ASUNTO: Respuesta de fondo e Informe Final de la Denuncia Ciudadana DC-32-2023 SADE 2023001050 del 24/04/2023 y SIA ATC 262023000281

Obra: MEJORAMIENTO MEDIANTE PUENTE Y OBRAS COMPLEMENTARIAS DE LAS VÍAS CARRERA 1 Y 5 SUR, MUNICIPIO DE BUGA, DEPARTAMENTO DEL VALLE DEL CAUCA.

Asunto: OBSERVACIONES Y CONSIDERACIONES DE LA VEEDURÍA CIUDADANA AL PUENTE DE LA PRIMERA Ó EL PALO, PRESENTADAS A LA SECRETARÍA DE INFRAESTRUCTURA DE LA GOBERNACIÓN DEL VALLE DEL CAUCA, MUNICIPIO DE GUADALAJARA DE BUGA, A LA COMUNIDAD EN GENERAL.

ASUNTO: Solicitud **DENUNCIA CIUDADANA DC-32-2023 del 18-08-2023** en relación al Radicado Interno Oficio SADE 2023001050 del 24/04/2023 y SIA ATC 26202000281 – **Puente de Buga Carrera 1**

Ilustración 3: Diseño Urbanístico Puente Buga

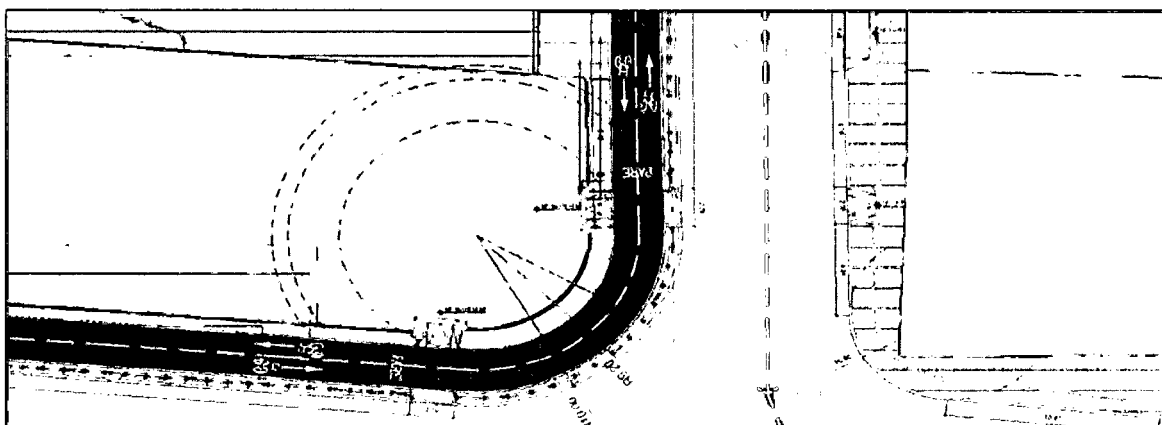
- **Determinar si la construcción del puente afectará de manera sustancial la accesibilidad y la "arquitectura" de la plazoleta del parque biosaludable El Vergel, que estará antecedido por una futura vía, ciclovía y andenes con su correspondiente aumento de tráfico vehicular (incluye motos).**

S.I. - Respuesta: De acuerdo al diseño geométrico propuesto, la zona de la plazoleta del parque Biosaludable El Vergel no tendrá afectación en cuanto a accesibilidad, ya que en dicho costado del proyecto (Costado Izquierdo) los empalmes con las zonas existentes se han diseñado a nivel de la rasante actual de la plazoleta. Por otra parte, la arquitectura propuesta contempla elementos tales como rampas de acceso peatonal, cicloruta, barandas de seguridad, demarcación horizontal, señalización vertical, superficies con manejo podotáctil y demás equipamientos que garantizan la movilidad segura y el enlace con la infraestructura existente.

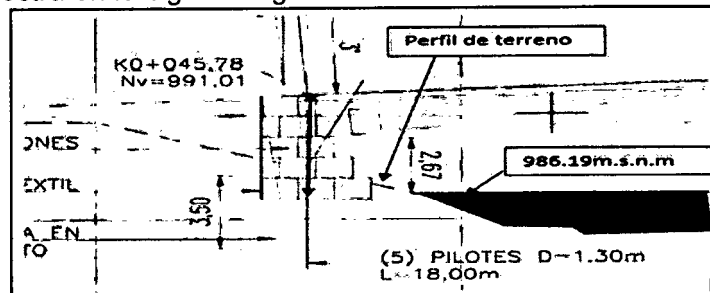
- La cota de inicio de la estructura del puente según los diseños de la losa en el parque el vergel es de 991 m.s.n.m. Considerando el espesor de la losa y al alto de las vigas (losa $e=0.21\text{m}$ + vigas pres/orzadas de 1,90 mts) sumando nos da una altura total de la estructura de 2.11 m, quedando el nivel inferior de la estructura a 988.89 m.s.n.m. El componente Resumen Ejecutivo en su página 24 de la memoria plantea un gálibo en el nivel 988.69.

S.I. - Respuesta: Como se observa en los detalles la condición se cumple al inicio del puente la altura es 2.67m en la pila central es 4.63m y al final del puente es de 6.19 m mirando de izquierda a derecha la sección transversal, como se observa ninguno de estos valores es igual o menor que 2.50 metros como lo menciona el documento de la veeduría, la veeduría tiene clara la norma de la altura libre pero lo que no tiene claro es la sección transversal del rio y de cómo se cimienta la superestructura del puente.

La veeduría habla de la cota 991.01 pero no tiene en cuenta que el nivel del agua no se puede medir con esta cota ya que esta corresponde a la abscisa $K0+045.78$ en ese punto ya no se puede medir la cota del agua, porque en ese punto de la sección hidráulica ya no cuenta con perímetro mojado como se muestra en la siguiente gráfica.
